SERVICE-INFO

Zamjena klizača kod nekih ramena natezača za pogon pomoćnih (dodatnih) agregata

Izdano 03.2010
INA 0055

Slika 1: Detaljni prikaz klizača (rolice za izravnavanje) stare izvedbe (lijevo) i nove izvedbe (desno)

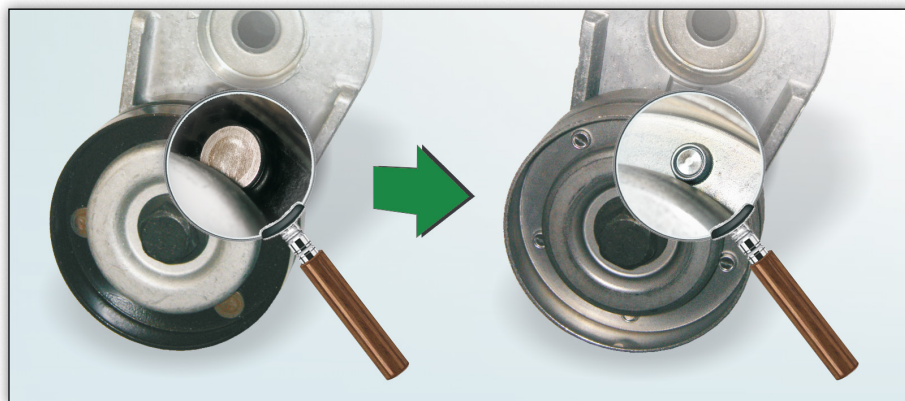
Razlike se sastoje, kao što je prikazano na slici br. 1, u vrsti i boji presvučenog površinskog sloja (ranije crne boje, sada sjajne metalne boje) te u vrsti spoja između dviju polovica voznog traka klizača (ranije pomoću zakovica, sada spojene postupkom TOX).

U prijelaznoj fazi mogu se isporučivati obje verzije odnosno izvedbe. Objе izvedbe udovoljavaju tehničkim zahtjevima pa se mogu bez ograničenja upotrebljavati za vozila navedena u medijalnom katalogu.
